改善箇所説明図

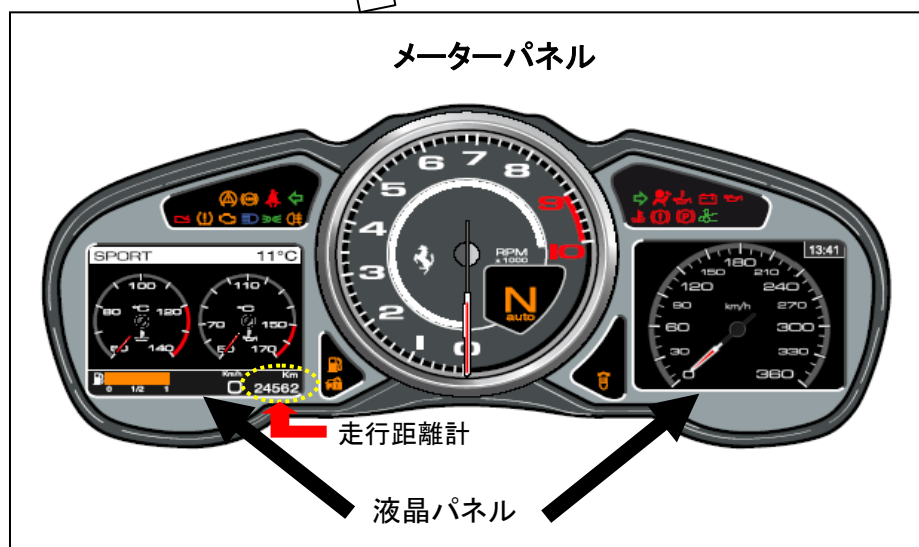
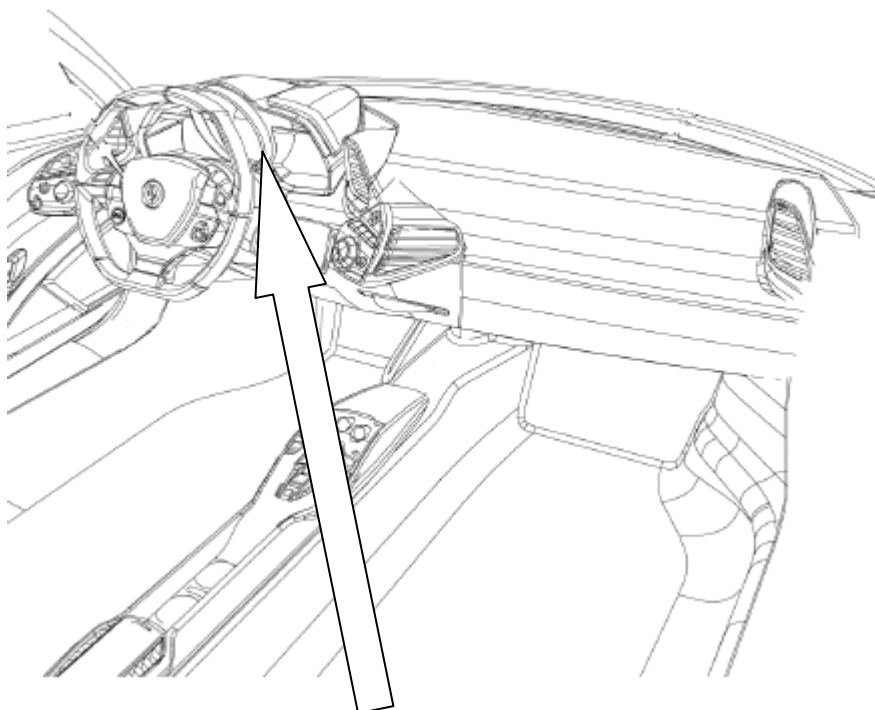
メーターパネルの左右液晶パネルにおいて、回路基板の製造工程が不適切なため、表示が乱れるものがある。
そのため、走行距離や速度を確認できないおそれがある。

全車両、良品のメーターパネルに交換する。
